工程指示 / 要求簡箋(E.I.)

工程指示編號：EI / 0608 / 19

工程名稱：觀塘裕民坊

工程項目：幕牆 室內收口鋁板碰口指示

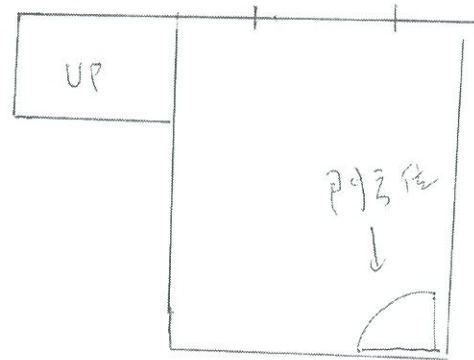
B 版：企身收口由 105 闊改做 100 闊

企料碰石矢牆--> 無 Z 字碼，無收口釘，只啣膠

間牆(石矢牆)--> 無 Z 字碼，無收口釘，只啣膠

間牆(75 磚牆)--> Z 字碼，有收口釘

如長邊 2440
窗戶口在此.

90 + 25 - 15

= 100 預長

加此門

注意門的位置，
會影響窗戶位置

永林：請按此拆室內鋁板加工圖。謝謝！
